Terminál – ako teda ďalej? 1. časť.

Teraz sa z tohto zorného uhla pozrieme na „Autobusový terminál“ ktorého návrh bol obyvateľom Trenčína predstavený pred Vianocami v roku 2013 a následne v nezmenenej podobe koncom roka 2015. Pripomínam, že návrh bol predstavený ako terminál integrovanej dopravy typu letiskového terminálu zlučujúci v sebe železničnú dopravu, MHD a ostatnú autobusovú dopravu. Zároveň bola verejnosť neustále konfrontovaná s neutešeným stavom autobusových nástupísk pred železničnou stanicou s tým, že mesto nový autobusový terminál potrebuje. Čiže, malo by ísť o autobusový terminál. Je to ale tak?

Na obrázku nižšie je prekreslený predložený návrh.

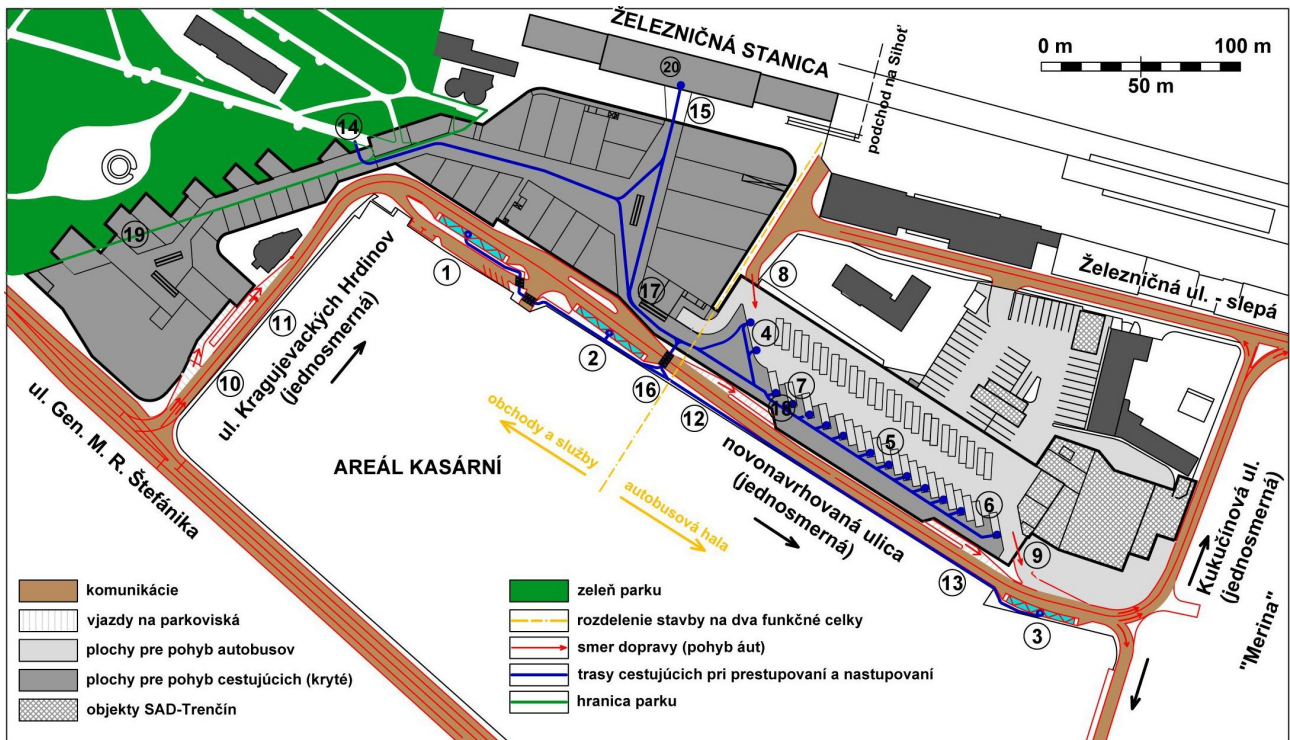
Ako na obrázku vidno medzi železničnú stanicu (č.15) a zastávky MHD (č.1) sú vložené nákupné priestory.

Tieto nákupné priestory sa nachádzajú aj medzi železničnou stanicou (č.15) a autobusovými zastávkami prímestských, medzimestských a diaľkových autobusov (č.4 až 7)

Takýto návrh je pre dopravný terminál nevhodný. Vyhovuje len požiadavkám nákupného centra. A to z týchto dôvodov:

Dispozičné riešenie je pre prestupujúceho cestujúceho nečitateľné. Ak príde do Trenčína vlakom a vyjde zo železničnej stanice nevie sa zorientovať kde má hľadať zastávky MHD alebo prímestskej, či medzimestskej autobusovej dopravy.

B. Vzdialenosť medzi jednotlivými prestupnými bodmi je zbytočne predĺžená vloženými obchodnými priestormi cez ktoré musí cestujúci prechádzať a nedá sa im vyhnúť.

Zo skôr uvedeného je zrejmé, že stavba bola navrhovaná a posudzovaná ako obchodné centrum a autobusový terminál je len jej doplnkom. Prioritné sú obchodné priestory. Cestujúci sa v navrhnutom priestore nevie zorientovať a je nútený prechádzať obchodnými priestormi a to aj vtedy, keď sa ponáhl'a napríklad na prestup.
